Oggetto: D. Lgs. 152/2006 – DGR 568/2022 - SVA/SCR/2052 – Verifica di assoggettabilità alla procedura di VIA per il progetto di un impianto eolico, denominato “Pulfar”, di potenza nominale pari a 28,8 MW integrato con un sistema di accumulo di potenza nominale pari a 20 MW da realizzarsi nei Comuni di Pulfero, Torreano, Cividale del Friuli, Moimacco e San Pietro al Natisone.

OSSERVAZIONI.

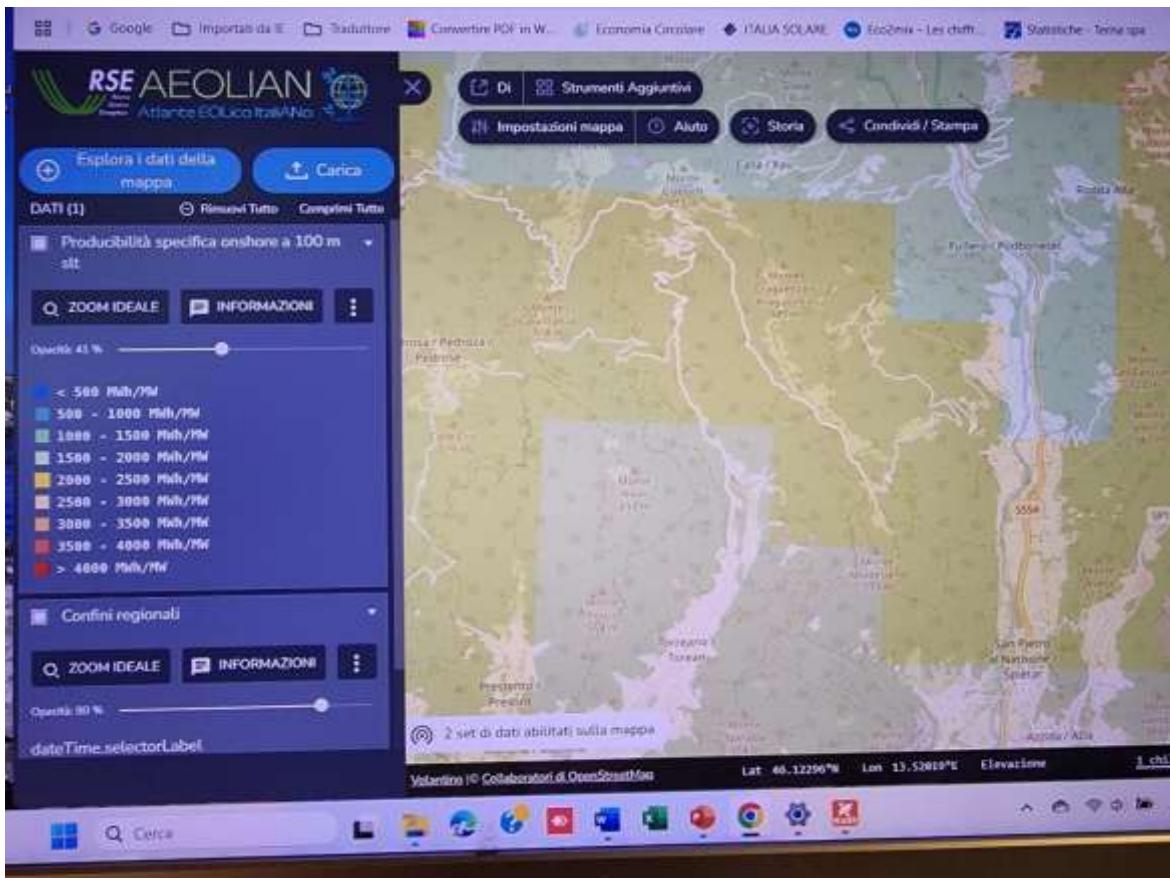
In particolare, per quanto attiene al capitolo 5, **Caratteristiche della fonte utilizzata**, si fa presente che la fig. 6 colloca l’impianto in una zona errata (grosso modo in Val Canale!) rispetto al territorio di riferimento (M.te Craguenza) per il quale la mappa di producibilità del vento (v. foto sotto) indica un valore compreso tra i 1.500 e i 2.500 MWh/MW/anno mentre il progetto non dichiara alcun valore per tale importante parametro; infatti, nel progetto viene solo riportato il valore di un “potenziale eolico compreso tra 2.500 e oltre 4.000 ore equivalenti (figura 6)” senza indicare alcun valore di producibilità.
